## INFORME N° 584-2019-SENACE-PE/DEAR

- A** : **MARCO ANTONIO TELLO COCHACHEZ**  
Director de la Dirección de Evaluación Ambiental para  
Proyectos de Recursos Naturales y Productivos
- ASUNTO** : Evaluación del Primer Informe Técnico Sustentatorio de la  
Primera MEIA-d de la U.M. Santander, presentado por Trevali  
Perú S.A.C.
- REFERENCIA** : M-ITS-00125-2019 (05/06/2019)
- FECHA** : Miraflores, 17 de julio de 2019.

Realizar la evaluación de la subsanación de observaciones formuladas al Primer ITS Santander, presentado por Trevali Perú S.A.C., para el pronunciamiento de la DEAR Senace, de acuerdo con la normativa sectorial aplicable.

Gráfico N° 1. Vista de planta del depósito de relaves Santander y sus recrecimiento.

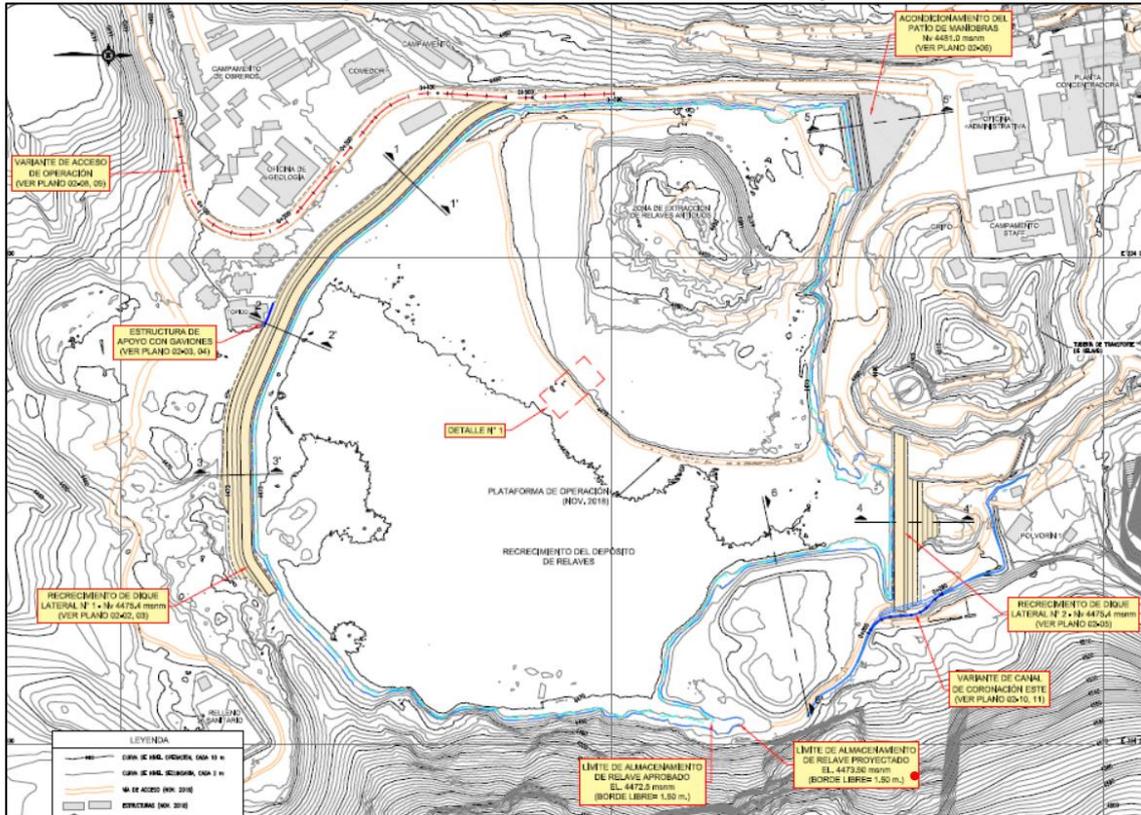
En los siguientes gráficos se presenta la vista de planta y sección del dique lateral N°2 para el recrecimiento propuesto del depósito de relaves Santander.
